Nr	Region	Sak-jp	Avsendar	Innspel	Kartutsnitt	gjeldande innspel innspel til planen	preparert løype skiløype i KPA	sykkelrute i KPA turveg i KPA	Prosjektgruppa si prioritering 1: Viktig tiltak 2: Nokså viktig 3: Lite viktig 4: Uønskt
1	Hovden	22/99-1 22/99-5 22/99-16 22/99-19	Marius Bakken	Ny skibru over Otra. Saumlaus langrennstilgang frå Fjellparken, Sentrum og alpinanlegg.					1
		22/99-6	Torvald Gautland						
		22/99-17	Ressursgruppa v. Jan Willy Føreland						
		22/99-9 22/99-15 22/99-20	Torvald Gautland	Bru over Otra frå krysset ved Hotellvegen til Tusseland. (Prioritet 5)					
		22/99-11	Referat frå møte med Destinasjon Hovden, Hovden løypekøyring og Bykle kommune. Pkt. 5	Bru ved Høgfjellssenteret: Det bør vere samanhengande løype frå dagparkering sør mot Storenos/Sloaros/Fjellparken (forbi Høgfjellssenteret, langs Skisentervegen). Her er det ein del utfordringar som berre kan løysast ved å få ny bru som løype-maskinene kan kome over. Heller prioritere/meir realistisk med bru her enn ved Hovden Fjellstoge.

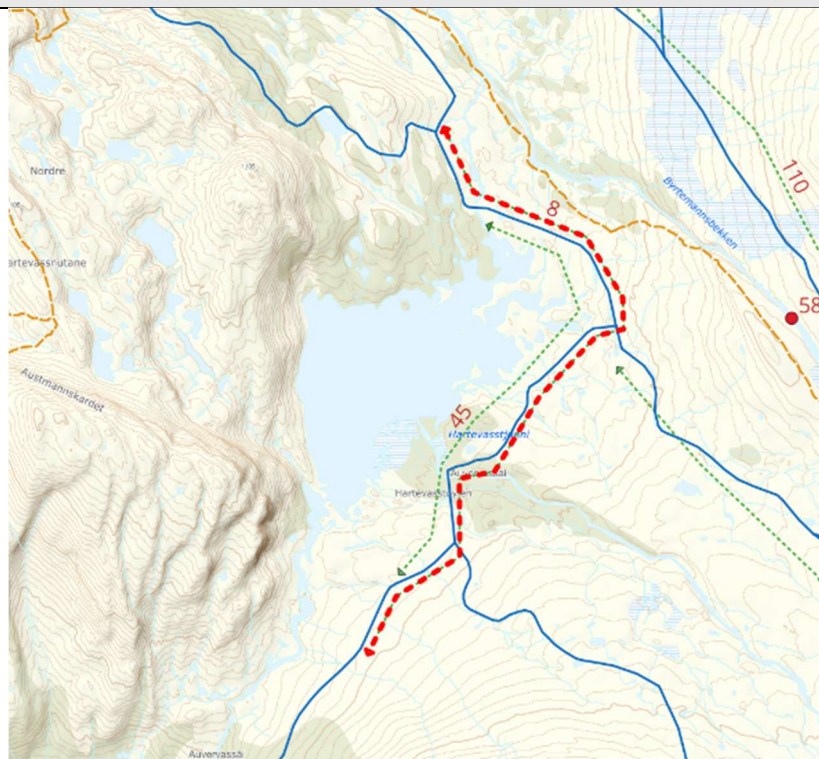
22/99-114	Ressursgruppa for hyttevelforeninger	Regulert skibru over Otra ved Nystøyl. Denne vil, saman med den bygde kulverten ved rundkøyringa, gi vesentleg samankoplingseffekt mellom det austlege og vestlege hovudløypenettet. (Prioritet 2).					
Administrasjonen si vurdering Grøn: inngår i vidare planarbeid Raud: inngår ikkje i vidare planarbeid									
Ny bru over Otra oppstrøms eksisterende bru medfører store kostnader til omlegging av VA og flytting av avløpspumpestasjon. Tiltaket inngår ikkje i Hovudplan VA og må bli finansiert saman med ny bru. Teknisk drift og eigedom tilrår alternativ løysning som inneber etablering av ny gs-bru i mellomrommet mellom dei 2 eksisterande bruene, og endre dagens g/s-bru til løypetrase. Denne løysinga utløyser ikkje behov for omlegging av VA eller flytting av avløpspumpestasjon.Etablering av ny bru er på prioritert liste i handlingsplan for idrettsanlegg, kulturbygg og nærmiljanlegg. Regulert til g/s-veg i gjeldande plan (planID 201805). Tiltaket bidrar til vidareføring av regulerte trasear på begge sider av elva og bind løypenettet saman. Konklusjon: Dagens g/s-bru bli nytta som løypetrase og det blir etablert ny g/s-bru mellom dei to eksisterande bruene.

Nr	Region	Sak-jp	Avsendar	Innspel	Kartutsnitt	gjeldande innspel innspel til planen	preparert løype skiløype i KPA	sykkelrute i KPA turveg i KPA	Prosjektgruppa si prioritering 1: Viktig tiltak 2: Nokså viktig 3: Lite viktig 4: Uønskt
2	Hovden	22/99-2 22/99-5	Marius Bakken	Ski/sykel-løype i dalen mellom Hovdenutskaret og skitrekket til Hovdenut. Inkl. skileik-løyper.					Skiløype: 2 Sykkelløype: 3-4
		22/99-6	Torvald Gautland						
Administrasjonen si vurdering Grøn: inngår i vidare planarbeid Raud: inngår ikkje i vidare planarbeid									
Blir i dag køyrt gjennom området med skuter og trakkemaskin for å kome til alpinbakken. Forslag til trase kan krevje terrenginngep (skjæring). Det er positiv å utvide løypetilbodet i nærleiken til hytteområda. Tiltaket ligg utanfor villreinområde. Traseen går parallelt med og delvis krysser alpinløype. Det er delvis skogsbotn og myr i området og opparbeiding er relativt enkelt. Sykling slit meir på terrenget og krev noko meir tilrettelegging spesielt i område med myr. Konklusjon: Innspelet blir tatt med i det vidare planarbeidet som ski- og sykkelløype.

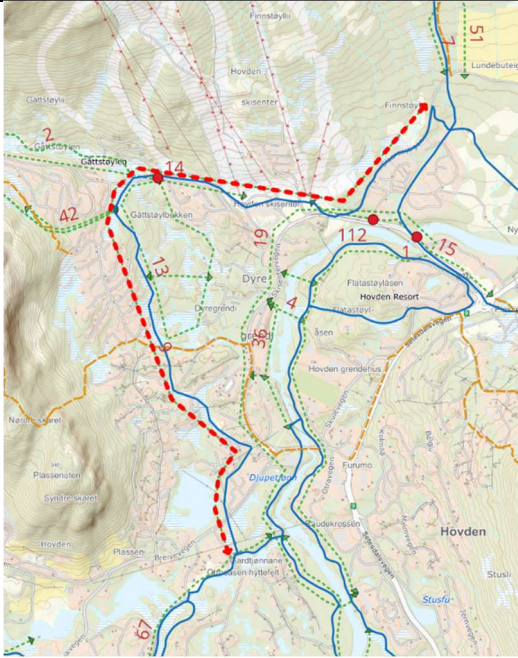
22/99-108	Anne og Jesper Thielecke	Knytte samene aust- og vestsida av Otra med smal bru. Vil kunne redusere trafikk til fots og ski over usikker is, samt moglegvis auka gange til Badeland/skøytebane frå Fjellparken.					
	Administrasjonen si vurdering Grøn: inngår i vidare planarbeid Raud: inngår ikkje i vidare planarbeid								
Innspelet vil bety betydeleg betre g/s-vegnett for fastbuande og besøkjande. Etablering av rundløyper er attraktivt. Tilkomstpunkta i Skisentervegen til desse bruene vil gi auka ferdsel både langsetter og krysse Skisentervegen som har mye biltrafikk i skisesongen. Dette er negativt i forhold til trafikksikkerhet. Skibruene må vere så store og tole tråkkemaskin dersom det skal vere trygt å ha dei der. Ei smal skibru der snøen kan bygge seg opp kan skape farlege situasjonar. Sommarbru kan gi farlege situasjonar og generere krevjande med vedlikehald vinterstid. Det er regulert ei kryssing lengre nord som tar i vare behovet for kopling av løypenettet (planID 200915). Konklusjon: Forslaget tas ikkje med i planarbeidet. Samankopling av aust og vestsida blir etablert i tråd med vedtatt reguleringsplan planID 200915.

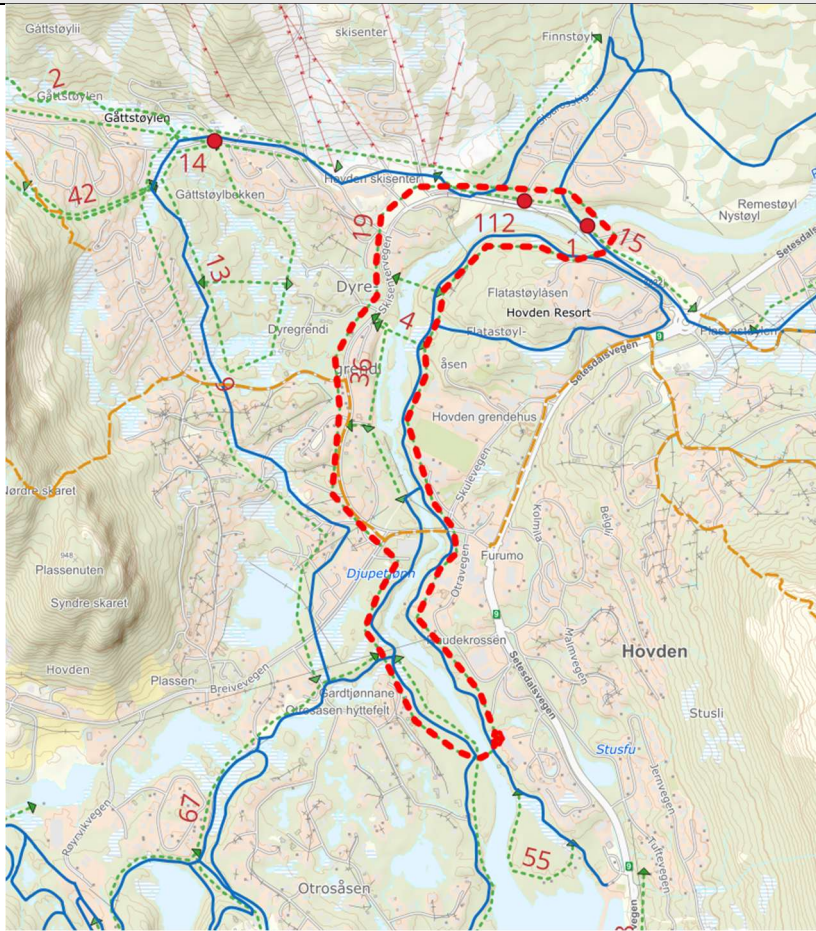
Nr	Region	Sak-jp	Avsendar	Innspel	Kartutsnitt	gjeldande innspel innspel til planen	preparert løype skiløype i KPA	sykkelrute i KPA turveg i KPA	Prosjektgruppa si prioritering 1: Viktig tiltak 3: Lite viktig 2: Nokså viktig 4: Uønskt
14	Hovden	22/99-13	Marius Bakken	Undergang (Y-forma) under Nedre Hovdenutvegen og den planlagde Vestbakken-vegen for å unngå vegpasseringar til dei prioriterte hovudløypene. Reduserer biltrafikk og gjer det meir barnevenleg.					Kostbart. 4
		22/99-19	Marius Bakken	Y-forma kulvert . Overgang over Nedre Hovdenutvegen for å kople Fjellparken og Dyregrendi/øvre Djupetjønn saman med løypa. Tilrettelegging for langrenn frå Hovdenut/vestheisen og Fjellparken, og for alpinistar frå Fjellparken					
		22/99-17	Ressursgruppa v. Jan Willy Føreland	Saumlaus langrennstilgang frå Fjellparken, Sentrum og alpinanlegg.					
Administrasjonen si vurdering Grøn: inngår i vidare planarbeid Raud: inngår ikkje i vidare planarbeid

Tiltaket medfører kryssing av hovudleidningar for VA. Undergang vil gå for djupt og er ikkje gjennomførbart basert på dette. Alternativ løysing kan vere overgang. Forslaget er positivt med tanke på trafikktryggleik og samankopling av løypenettet. Tiltaket er kostnadskrevjande. Det er regulert skibru over fv3822 nærme krysset Sloarosstigen i planID 200915. Det er mogleg å betre tilrettelegging av tilkomst til den planlagte skibrua i planarbeidet.									
Konklusjon: Tiltaket tas ikkje med i det vidare planarbeidet.

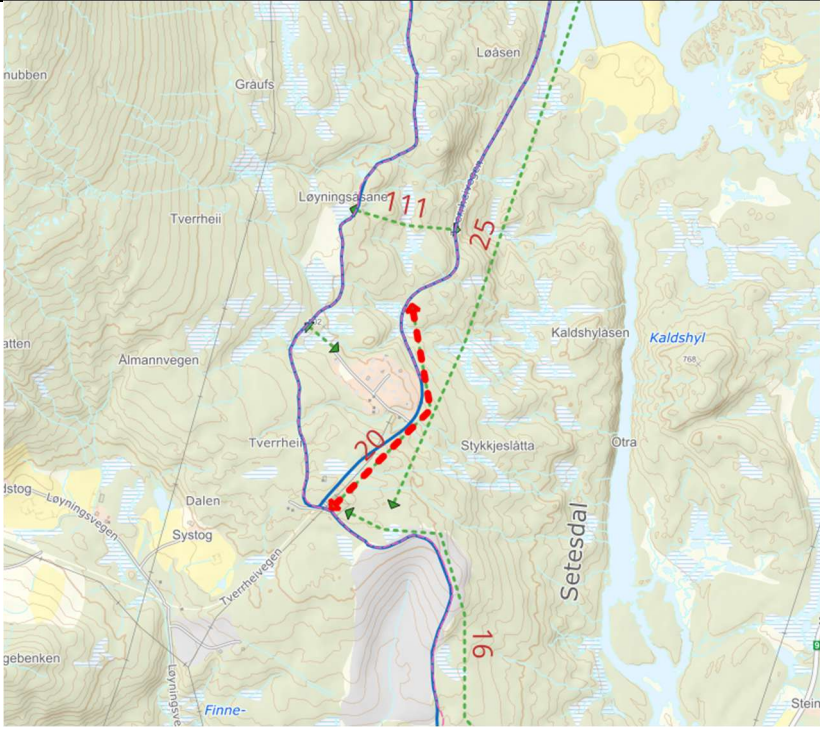
Nr	Region	Sak-jp	Avsendar	Innspel	Kartutsnitt	gjeldande innspel innspel til planen	preparert løype skiløype i KPA	sykkelrute i KPA turveg i KPA	Prosjektgruppa si prioritering 1: Viktig tiltak 2: Nokså viktig	3: Lite viktig 4: Uønskt
15	Hovden	22/99-1 22/99-5 22/99-16 22/99-19	Marius Bakken	Ny skiløype mellom Fjellparken, sentrum og alpinanlegg og hovedlangrennsløypene for å unngå å ta av skia og biltrafikk.					Trase langs g/s-veg.	3-4
		22/99-6	Torvald Gautland	Samanhengande løype på begge sider av brua for å redusere slitasje på vegen når løypemaskinen køyrer på bar asfalt.						
		22/99-11	Referat frå møte med Destinasjon Hovden, Hovden løypekøyring og Bykle kommune. Pkt. 5	Det bør vere samanhengande løype frå dagparkering sør mot Storenos/Sloaros/Fjellparken (forbi Høgfjellssenteret, langs Skisentervegen).						
Administrasjonen si vurdering Grøn: inngår i vidare planarbeid Raud: inngår ikkje i vidare planarbeid

Forslaget er i konflikt med kryssing av framtidig veg til Granebu. Det er regulert løypetrase frå barnebakken og over vegen og elva i planID 200915. Det er sett i gang planlegging av tilkomst til Granebu som bør inkludere regulering av skibru eller kulvert for løype. Pr i dag går løypetraseen via Nystøyl. Den gir ei lengre løype, men bidrar til å unngå kryssing av Nystøylvegen. Det er kostnadskrevjande å etablere bru/kulvert forbi dei eksisterande avkøyrslane. Konklusjon: Forslaget tas ikkje med i det vidare planarbeidet. Regulerte løypetrasear med kryssing bør ligge til grunn for vidare tiltak.

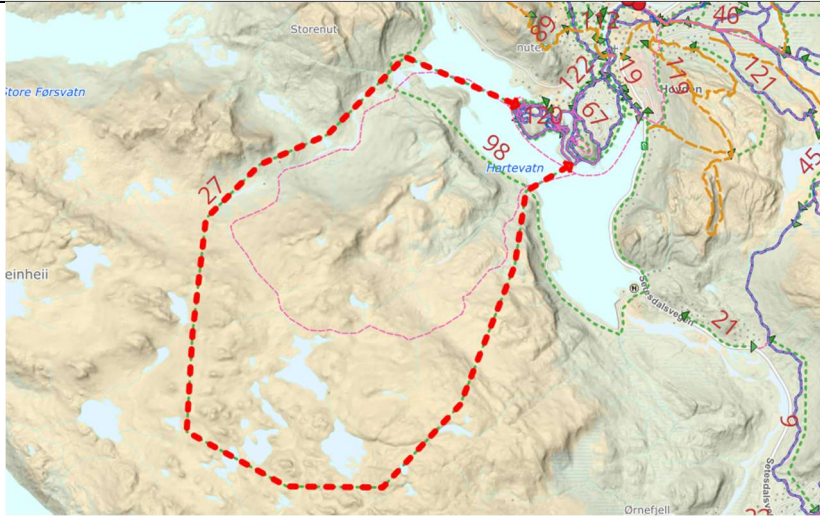
Nr	Region	Sak-jp	Avsendar	Innspel	Kartutsnitt	gjeldande innspel innspel til planen	preparert løype skiløype i KPA	sykkelrute i KPA turveg i KPA	Prosjektgruppa si prioritering

Kulvert er politisk vedtatt og under utføring i samband med Statens vegensen si opprusting av rv9 i området. Kulvert er regulert i planID 202112.									
Konklusjon:									
Innspelet tas ikkje med i det vidare planarbeidet sidan prosjektet er vedtatt og finansiert. Kulvert blir realisert i samband med vegprosjekt i området.

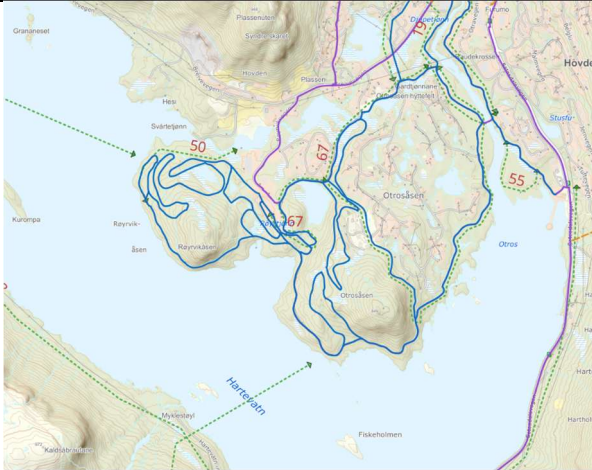
22/99-109	Dag Skagestad	Låglandsløype Nylund - Berdalen går jf. kart gjennom trekkområde for villrein. Løypa vil trekke skiløparar vekk frå fjellterrenget aust der reinen mest oppheld seg. Denne løypa vil redusere presset mot villreinen.						
Administrasjonen si vurdering Grøn: inngår i vidare planarbeid Raud: inngår ikkje i vidare planarbeid										
Innspelet vil gi ei samankopling mot Berdalen. Traseen krev betydeleg grunnarbeid og kryssing av elv og er derfor krevjande å vidareføre. Traseen ligg i leveområde for villrein og delvis i trekkområde som har gav motsegn til traseen ved tidlegare behandling av sti og løypeplanen. Dette var ei av dei adaptive løypene. Traseen vil gi eit betre løypetilbod i lågare terreng. Konklusjon: Innspelet blir tatt med i det vidare planarbeidet.

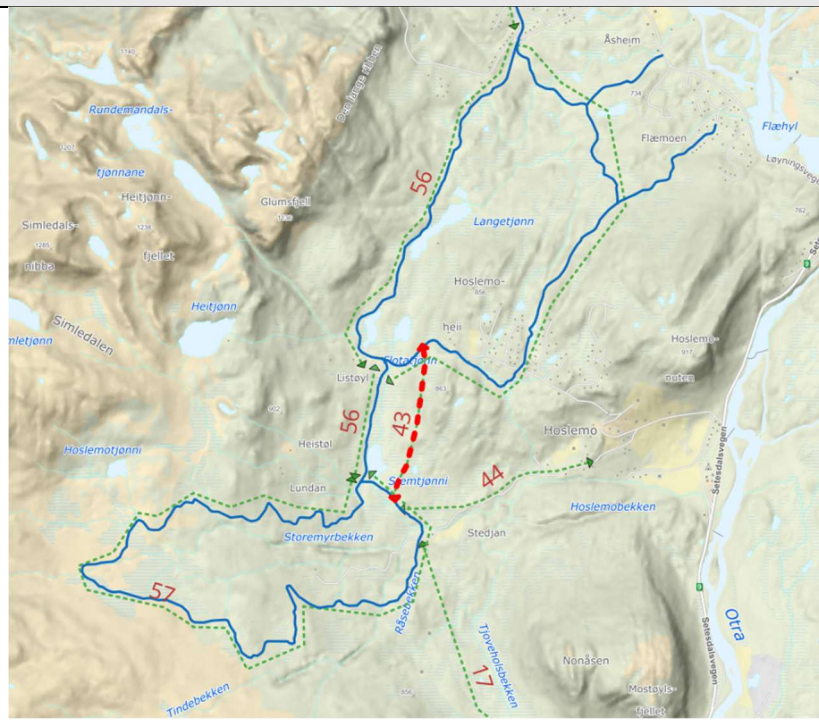
Nr	Region	Sak-jp	Avsendar	Innspel	Kartutsnitt	gjeldande innspel innspel til planen	preparert løype skiløype i KPA	sykkelrute i KPA turveg i KPA	Prosjektgruppa si prioritering 1: Viktig tiltak 2: Nokså viktig	3: Lite viktig 4: Uønskt
38	Alle	22/99-61	Alf Ånund Breive	Kva for moglegheiter/alternativ tenkjer kommunen finst for å i større grad ta omsyn til grunneigarar med ingen/få hytter på bekostnad av grunneigarar som får brorparten av ny hyttebygging? Kva tenkjer kommunen om evt. forsterking av forskjellane mellom «skiløypegrunneigarar» og «tomtegrunneigarar» i framtida mot. nasjonale føringar på at framtidig hyttebygging først og fremst må skje gjennom fortetting? Bør det i så fall få konsekvensar på korleis ein utformar avtalene framover?	Utan kart					
		22/99-112	Birgit Breive Lidtveit, Arne Kristian Helgøy, Frank Breive Skjævesland v. Oddbjørn Skjævesland,	Løypeavtaler og økonomisk kompensasjon: Nokr eigedomar ligg i område som er utelukka for etablering av hytter/hyttefelt grunna vern eller andre omsyn. Deira "bidrag" til hyttefolket og turismen generelt blir dermed å holde stiar og løyper for dei som har inntekter på nemnte verkemder. Vil derfor ikkje vidareføre løypeavtaler for sin del om ikkje satsane for løypeleige blir vesentleg oppjustert i forhold til kva dei får i tilsvarande avtaler dei som har eigedomar som det tillatast hytter på.

Administrasjonen si vurdering Grøn: inngår i vidare planarbeid Raud: inngår ikkje i vidare planarbeid										
Kommunen har sett på korleis dette er løyst i andre kommunar. Det er noko ulikt. Det er relevant å gjere ei vurdering av å legge til rette for kompensasjon som tar i vare den ulike graden av tomtsal. Tematikken er krevjande, så det kan vere at rammene for kompensasjon vil bli sett på i eigen politisk sak.										
Konklusjon: Innspelet tatt med i det vidare planarbeidet gjennom ei vurdering av behov for større endringar og eiga politisk behandling.

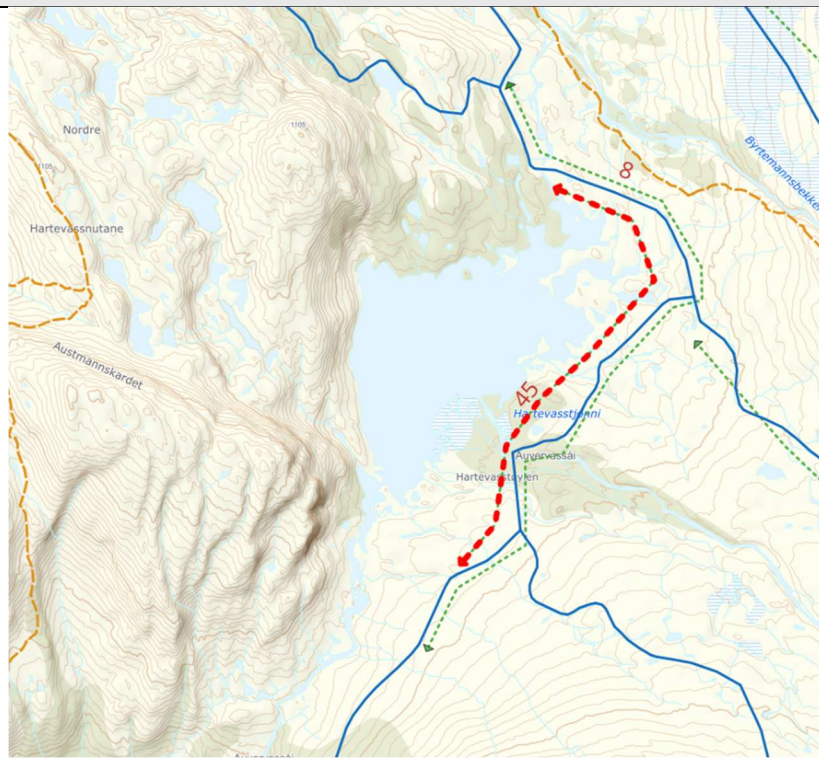
Nr	Region	Sak-jp	Avsendar	Innspel	Kartutsnitt	gjeldande innspel innspel til planen preparert løype skiløype i KPA sykkelrute i KPA turveg i KPA	Prosjektgruppa si prioritering 1: Viktig tiltak 3: Lite viktig 2: Nokså viktig 4: Uønskt
40	Hovden	22/99-70	Bykle kommune v. næringsavdelinga	Sykkel- og rolleprosjekt med rollepark, pumptrack, nærmiljøanlegg og stisykling. Stisykling er for alle, frå dei spenningssøkjande til barnefamiljar. Under synfaring av løypene vart det peika på fleire naturlege stader langs Harteavatn der det er mogleg å tenke seg etablering av raste- og badeplassar med benkar og grillplassar. Dette kan fungere som sosiale møteplassar for alle aldersgrupper. Brukargruppa i rolleparken er slik som sykkel, rolle Brett, sparkesykkel, BMX/triksesykkel og rulleskøyter. Det vil bli lagt til rette for alle ferdigheitsnivå. Ein aktivitetspark ved Badeland gir god utnytting av areal som allereie ligg ferdig opparbeidd og regulert for formålet. Tilrettelegging av meir aktivitet sentrumsnært og i eksisterande infrastruktur bidreg til å redusere aktivitetar i meir sårbare område. <i>Plassering av tiltaka er ikkje angitt i kartutsnitta.</i>	 		2

Administrasjonen si vurdering Grøn: inngår i vidare planarbeid Raud: inngår ikkje i vidare planarbeid							
Etablering av ein rollepark og/eller aktivitetspark bør inngå i regulering for å sikre rett bruk av areal og god merverknad. Stisykling er aktuell tematikk i sti- og løypeplanen, men det er behov for innspel om aktuelle trasear. Etablering av raste- og badeplassar med benkar og grillplassar er aktuell tematikk. Dei bør helst ligge innanfor areal som er avsett til slikt formål. Det blir sett på om det er eigna areal i det vidare planarbeidet. Konklusjon: Etablering av raste- og badeplassar og moglege trasear for stisykling blir tatt med i det vidare planarbeidet.

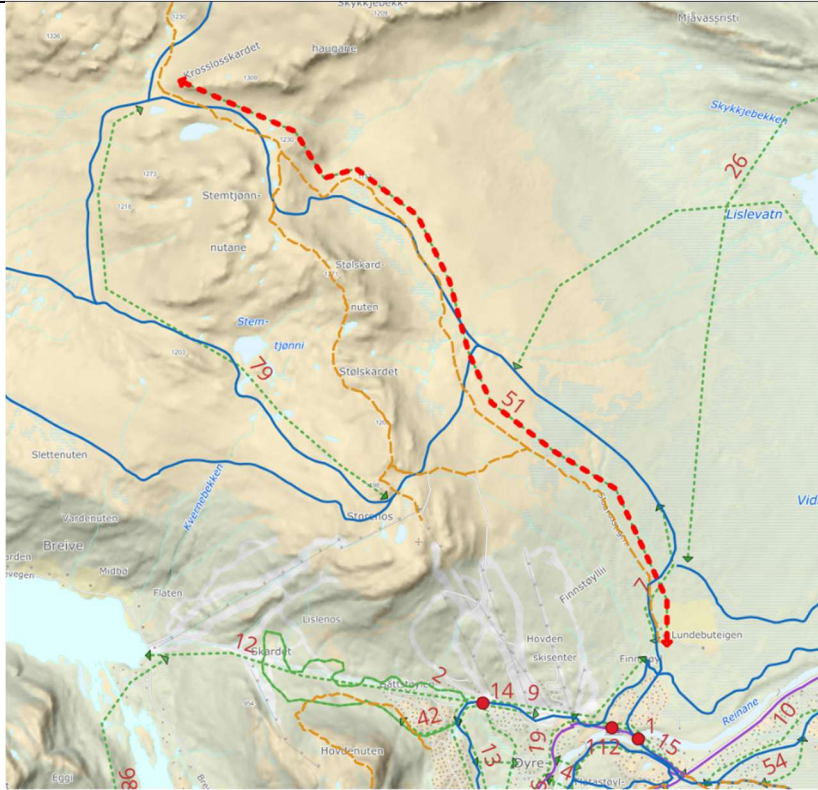
Nr	Region	Sak-jp	Avsendar	Innspel	Kartutsnitt	gjeldande innspel innspel til planen	preparert løype skiløype i KPA	sykkelrute i KPA turveg i KPA	Prosjektgruppa si prioritering 1: Viktig tiltak 2: Nokså viktig 3: Lite viktig 4: Uønskt
46	Hovden	22/99-92	Joakim Skog	Stien/stiane opp til juvet krev vedlikehald. Å gå/løype langs Byrtemannsbekken opp til juvet, er noko av det finaste vi har lokalt som ein enkel og tilgjengeleg sti, som passer for alle. Stiane er generelt dårleg merket, vedlikehalde og utforma. Foreslår at det blir laga ein god sti, der alle vil forhalde seg til en sti, å unngå å skade meire natur for å unngå våte parti. Mogleg den finaste stien som passar alle lokalt på Hovden.					1
		22/99-99	Ann Ebeltoft	Sti langs Byrtemannsbekken. Utbetring/vedlikehald da den delvis gå over våte område og har blitt djup/nedslite enkelte stader. Gjeld heile rundløypa.					
Administrasjonen si vurdering Grøn: inngår i vidare planarbeid Raud: inngår ikkje i vidare planarbeid

Gjeld utbetring av ein eksisterande turveg med tanke på utforming og merking. God tilrettelegging bidrar til kanalisering av ferdsel og avgrensar slitasje på utsida av merka trase. Det er ein mykje brukt sommarturveg som er lett tilgjengeleg for både fastbuande og besøkjande. Traseen ligg delvis innanfor leveområde til villrein.									
Konklusjon: Innspelet blir tatt med i det vidare planarbeidet.

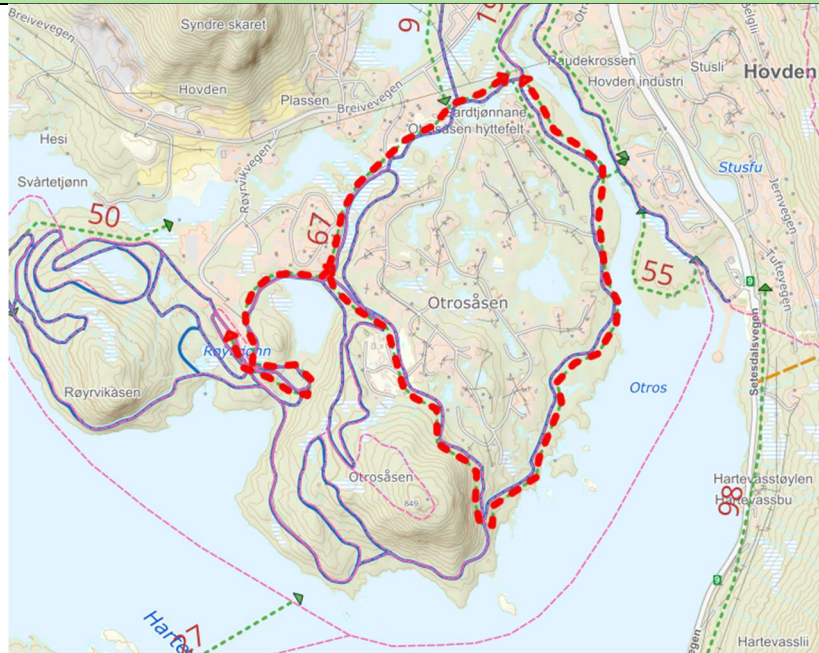
Nr	Region	Sak-jp	Avsendar	Innspel	Kartutsnitt	gjeldande innspel innspel til planen	preparert løype skiløype i KPA	sykkelrute i KPA turveg i KPA	Prosjektgruppa si prioritering	
59	Bykle	22/99-105	Bykle næringslag v. Unn Hovden	Foreløpig trase for kulturvandring i Bykle kyrkjebygd. Bykle næringslag har fått støtte frå ordninga "Villreinen som verdiskapar" til å skilte og tilrettelegge ei kulturvandring i kyrkjebygda. Det er tenkt ein trase som er ei blanding av gangveg, lysløype, tursti og den gamle Ålmannvegen, der ein går innom både Bykle gamle kyrkje, Lislestog, Huldreheimen, Bykletunet m.m. Mogleg å sjå på alternative ruter i området.					1: Viktig tiltak 2: Nokså viktig	3: Lite viktig 4: Uønskt
		22/99-110	Silje Marie Rygnestad Nesvaag	Støtter forslag om oppgradering av Ålmannvegen generelt.						
Administrasjonen si vurdering Grøn: inngår i vidare planarbeid Raud: inngår ikkje i vidare planarbeid

Prosjektet kulturvandring i regi av Bykle næringslag under planlegging. Å implementere turvegen i sti- og løypeplanen gir ei god forankring av prosjektet og bidrar til å sjå traseen i samanheng med det resterande løypenettet. Traseen legg til rette for nærtur både for fastbuande og besøkjande. Konklusjon: Innspelet blir tatt med i det vidare planarbeidet.

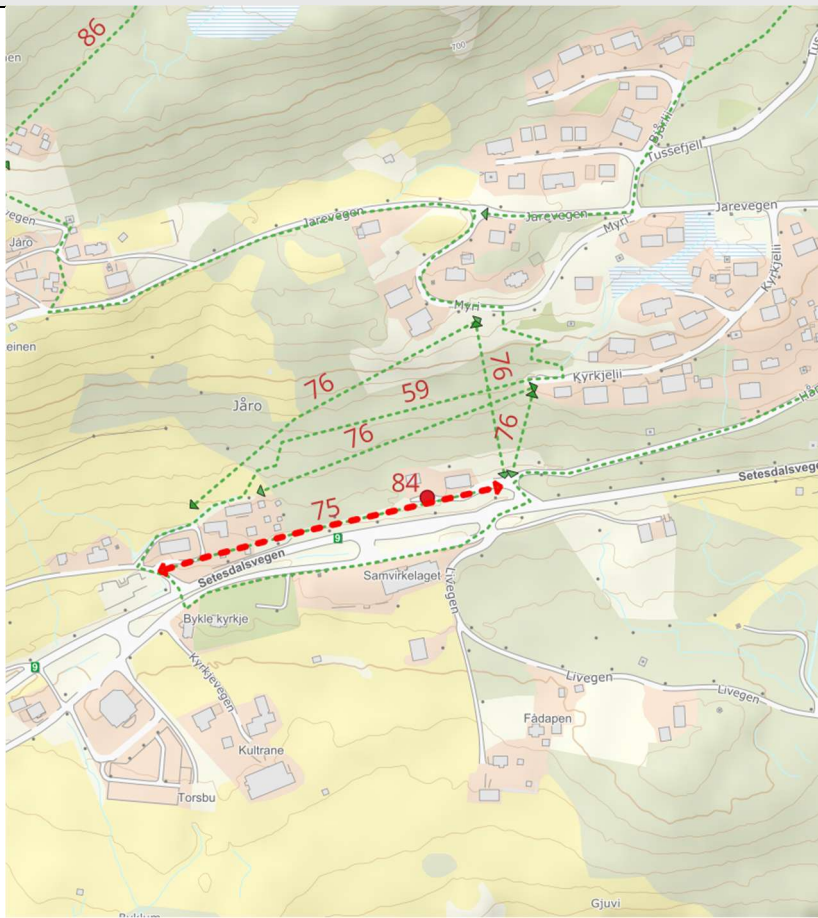
Nr	Region	Sak-jp	Avsendar	Innspel	Kartutsnitt	gjeldande innspel innspel til planen	preparert løype skiløype i KPA	sykkellrute i KPA turveg i KPA	Prosjektgruppa si prioritering 1: Viktig tiltak 2: Nokså viktig 3: Lite viktig 4: Uønskt
65	Midt	22/99-106	Vidsyn velforening v. Øystein Kilander	Parkeringsplassar for dagsturistar • Badstogdalen • Nordli/Ørnefjell • Vatnedalen	Utan kart				2
	Administrasjonen si vurdering Grøn: inngår i vidare planarbeid Raud: inngår ikkje i vidare planarbeid								
	Dagsparkeringar bør bli regulert. Det er nokre område som er regulert til parkering i det nemnte områda. Sti- og løypeplanen bør avklare korleis parkerings skal bli løyst i utfartsområda med omsyn til bruk av grunn og vedlikehald. Konklusjon: Tematikken parkering tas med i det vidare planarbeidet.								
67	Hovden	22/99-108	Anne og Jesper Thielecke	Tilrettelegging for stisykling: I området rundt lysløypene, med utgangspunkt i langrennsarenaen, som allereie har fasilitetar som parkering osv. Plasserast mot Otrososen/hyttebakken, ev. langs den delen av lysløypa som går på vestsida av Otra forbi støylsbrua og tilbake forbi Røyrviksåsen, slik at løypa ikkje kryssar asfaltert rulleskiløype. Samtidig vil nærleiken til grusstien i lysløypa gi moglegheit for å sykle på denne også, slik at det blir tilrettelagt for at familiar osv. med forskjellig nivå kan sykle saman.					Ikkje vurdert.

Administrasjonen si vurdering Grøn: inngår i vidare planarbeid Raud: inngår ikkje i vidare planarbeid								
	Kombinert bruk av eksisterande trasear er positivt. Det er viktig at sambruk ikkje skapar konflikt, så det vil vere viktig å informere godt kva traseane kan brukast til. Konklusjon: Innspelet tas med i det vidare planarbeidet.
